DIVISION DES RESSOURCES EN EAU

concernant le projet d'utilisation
de la Ouaret El Hassada en vue de réduire
la teneur en sel de la retenue du barrage
de Bir Y'Cherga

Mars 1976

S. BOUZAIANE
Hydrologue Principal

POURCENTAGES DES APPORTS EN EAU ET EN SEL DES AFFLUENTS A L'OUED MILIANE THUBURBO MAJUS K18

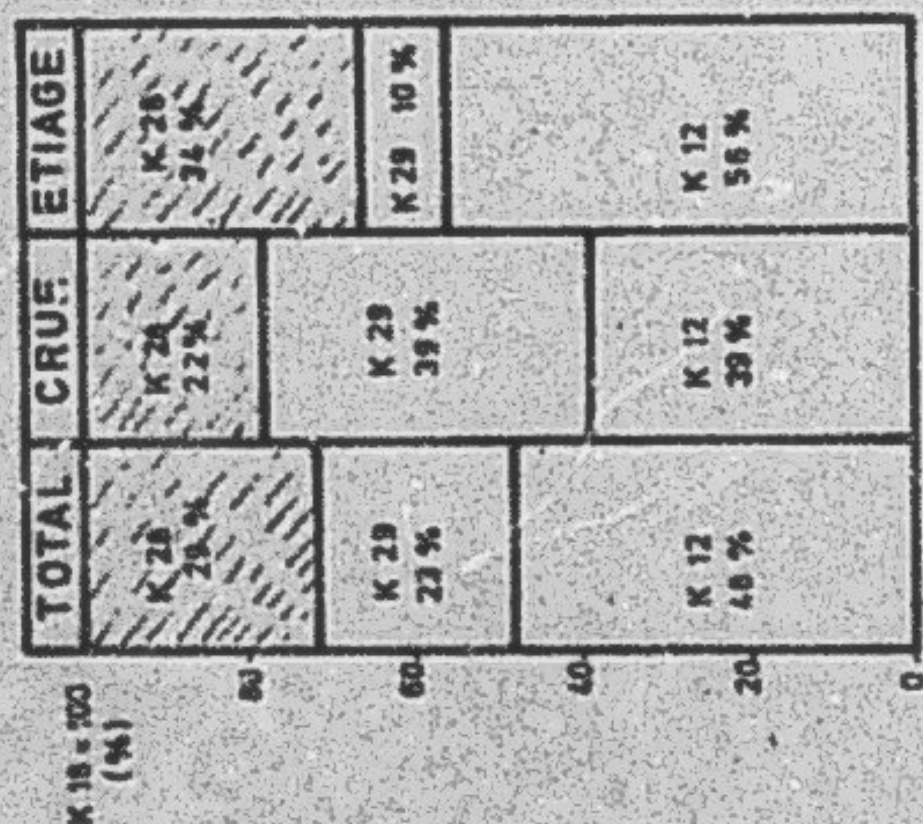
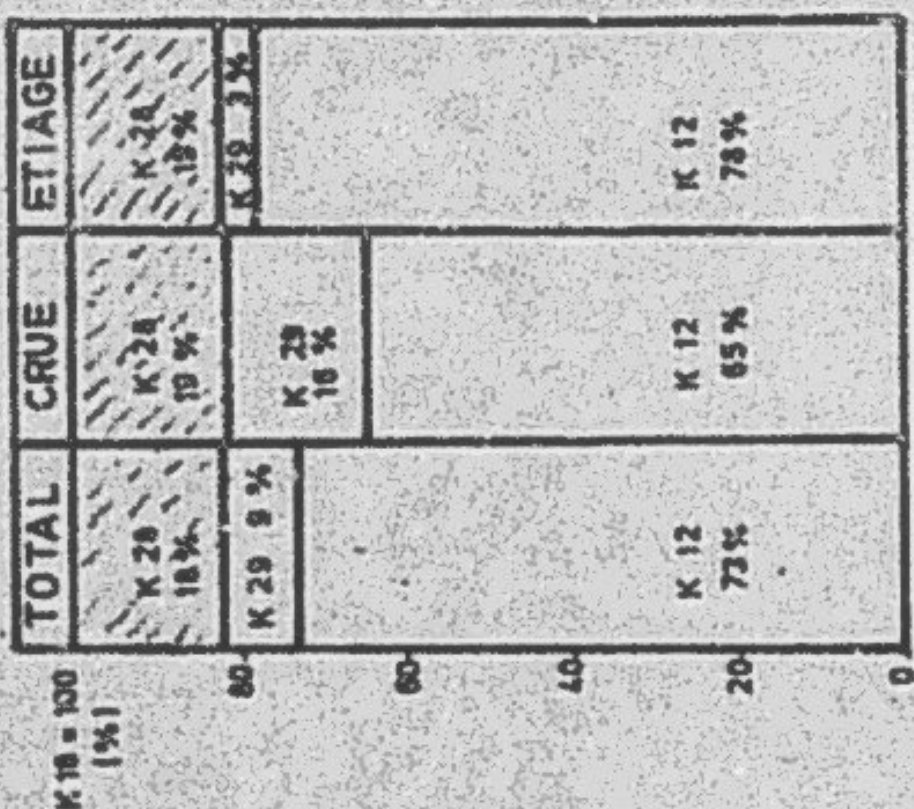
Il est certain que tout projet visant la réduction de la salinité des eaux de la retenue de Bir M'Cherga doit considérer essentiellement l'influence néfaste de l'Oued Djarabiah sur la salinité des eaux de la retenue voir Fig. n° 1-
